**AVIS RELATIF À LA PROTECTION
CONTRE LES EVENTUELS EFFETS NOCIFS ET NUISANCES
PROVOQUÉS PAR LES RAYONNEMENTS NON IONISANTS
GÉNÉRÉS PAR DES ANTENNES ÉMETTRICES STATIONNAIRES**

Commune : ANS - Exploitant : TELENET GROUP

Référence exploitant : LG2055S

Rapport n° 4315 / 2023

Figure 1 : Vue en plan des lieux de séjour et des points de contrôle

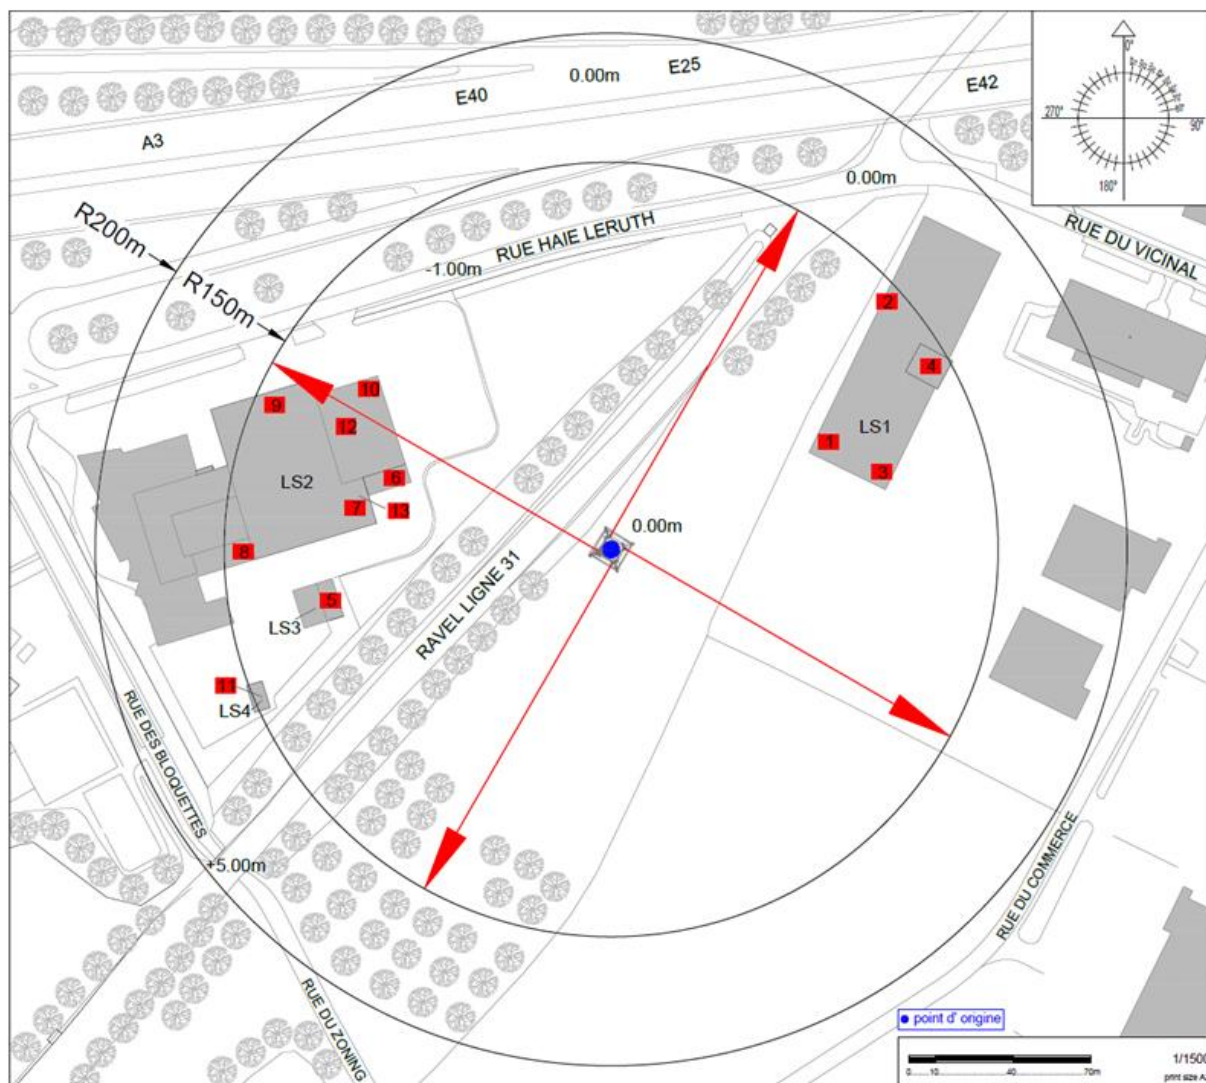
Les fréquences d'émission, la puissance rayonnée par chacune des antennes et leur gain permettent de déterminer le rayon de la zone à analyser. Tout dépassement de la limite par installation est exclu en dehors de cette zone. Le tableau 2 reprend les 35 LS² pour lesquels l'indice d'exposition est le plus élevé. Les différentes colonnes indiquent :

- le numéro du point de contrôle repris sur un des plans de la figure 1;
- le numéro du LS dans lequel se trouve le point de contrôle de la 1^{ère} colonne ;
- l'atténuation d'obstacle prise en compte pour le calcul de l'indice d'exposition dans le LS ;
- le résultat du calcul de l'indice d'exposition.

N° point de contrôle	LS	Atténuation (dB)	Indice d'exposition relatif à la limite par installation IE_i
13	LS2	3,0	0,995
12	LS2	3,0	0,978
7	LS2	3,0	0,955
10	LS2	3,0	0,954
1	LS1	3,0	0,895
6	LS2	3,0	0,825
3	LS1	3,0	0,772
9	LS2	3,0	0,644
5	LS3	3,0	0,603
2	LS1	3,0	0,601
4	LS1	3,0	0,535
8	LS2	3,0	0,514
11	LS4	3,0	0,426

En ce qui concerne les antennes de l'installation mentionnées dans le tableau 1, la distance maximale à laquelle la limite pourrait être atteinte, à l'extérieur, est égale à 177,7 m. S'il n'y a pas de LS à une distance inférieure, les antennes respectent forcément la limite d'immission.

Dans le cas des LS situés à l'intérieur des bâtiments, une atténuation d'obstacle est prise en compte et il en résulte que la distance maximale à laquelle la limite pourrait être atteinte se réduit à 125,8 m.

Figure 2 : Vue en plan des installations d'antennes dans un rayon de 300 mètres autour de l'installation faisant l'objet de la demande d'avis

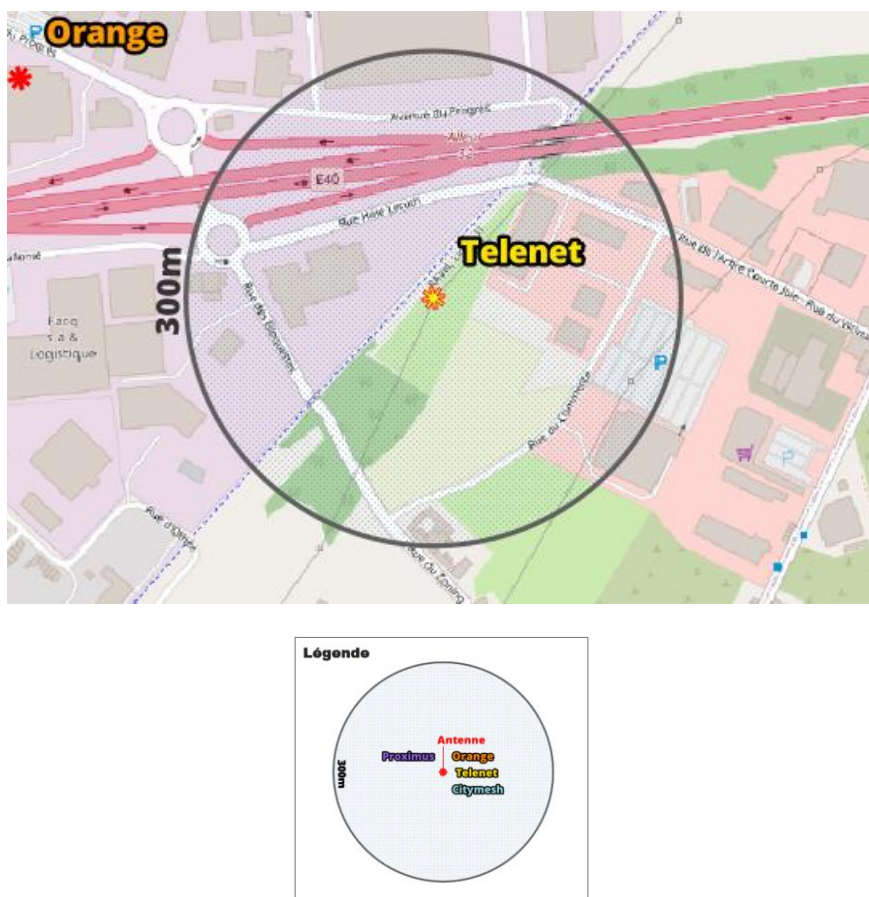
Le plan en projection verticale de la figure 2 indique la localisation des antennes actives éventuelles visées par le décret et situées dans un rayon de 300 mètres autour de l'installation référencée dans le paragraphe 2. Les données de localisation de ces antennes et les avis correspondant sont accessibles via le cadastre en ligne des antennes émettrices stationnaires⁶.

Compte tenu du nombre d'installations localisées dans la figure 2, il apparaît que l'intensité du rayonnement électromagnétique généré, dans les lieux de séjour situés à proximité de l'installation référencée dans le paragraphe 2, par l'ensemble des antennes émettrices stationnaires de l'ensemble des exploitants du même site d'antennes émettrices stationnaires respecte la limite fixée à l'article 4, § 2 du décret.
